SOCIETE ELM DALKIA

ENQUETE PUBLIQUE UNIQUE

Portant sur les demandes d'autorisation de procéder
à l'ouverture de travaux miniers et d'exploitation
d'un gîte géothermique basse température en vue de la création
d'une centrale de production de froid au niveau du bâtiment
du "Skatepark" dans le parc de Gerland à Lyon 7^{ème}

RAPPORT D'ENQUETE

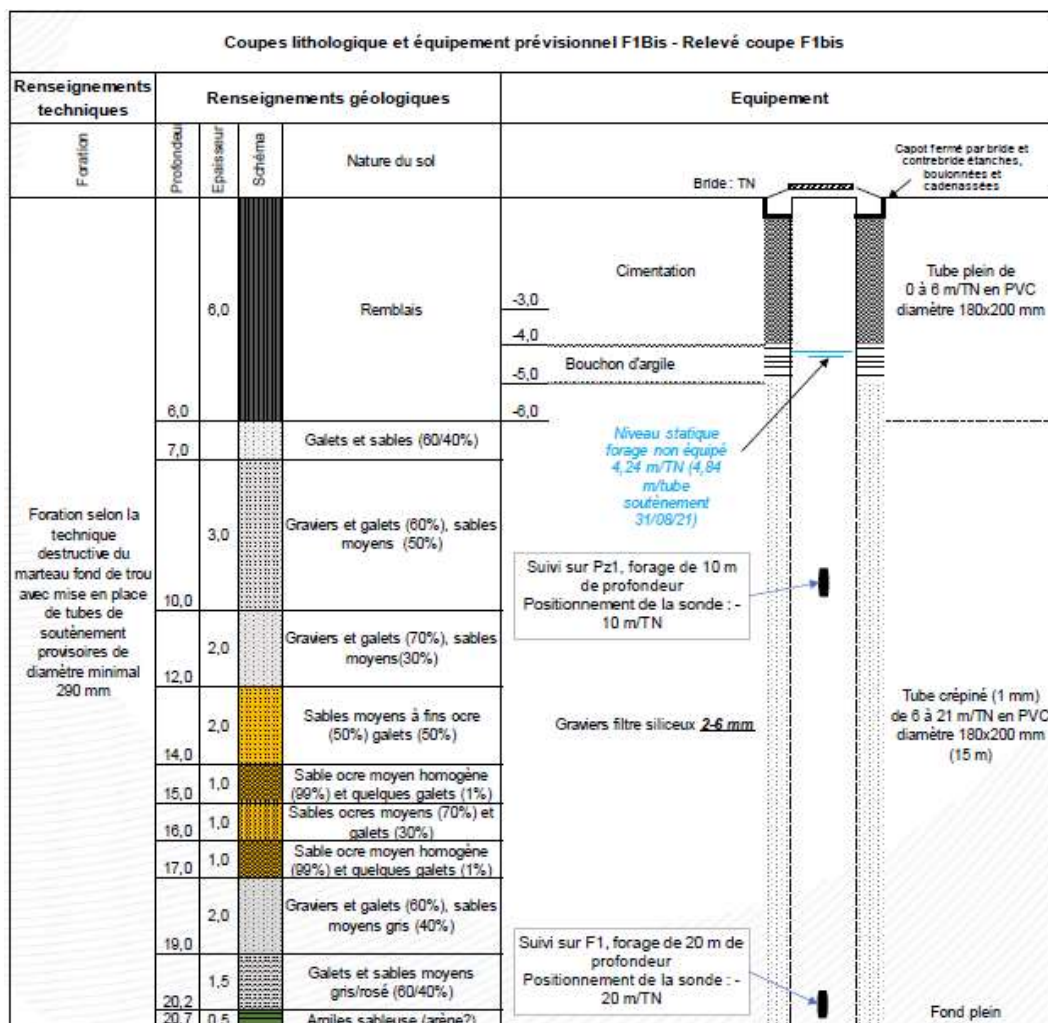
6.2.2. Observations et questions du commissaire enquêteur

Réponse de ELM DALKIA

La figure ci-dessous représente la localisation des ouvrages.

Le graphique ci-dessous représente les valeurs de température enregistrées au droit des deux ouvrages.

Il est intéressant de remarquer la diminution soudaine de la température de l'eau de la nappe (-1.8°C) entre les deux enregistrements, soit lors du passage de la sonde de mesure de température du piézomètre Pz1 au forage de reconnaissance F1bis.

Cette baisse pourrait s'expliquer par la différence de profondeur entre les deux points de mesure. En effet, celui situé à proximité de la surface (Pz1) pourrait avoir tendance à être influencé par la chaleur du sol, ou possiblement par l'infiltration des eaux superficielles, légèrement plus chaude.

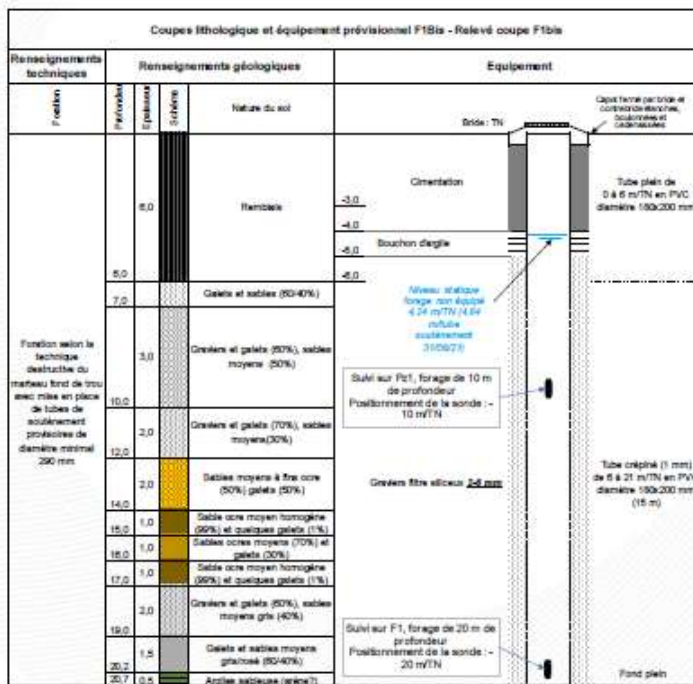
Question n°1 : Au § 3.2.1. de la page 18/122 du dossier, il est noté que les données des températures de la nappe étaient prévues d'être confortées par la mise en place d'un piézomètre sur le site du captage en juin 2021.

La figure ci-dessous représente la localisation des ouvrages.

Le graphique ci-dessous représente les valeurs de température enregistrées au droit des deux ouvrages.

Il est intéressant de remarquer la diminution soudaine de la température de l'eau de la nappe (-1.8°C) entre les deux enregistrements, soit lors du passage de la sonde de mesure de température du piézomètre Pz1 au forage de reconnaissance F1bis.
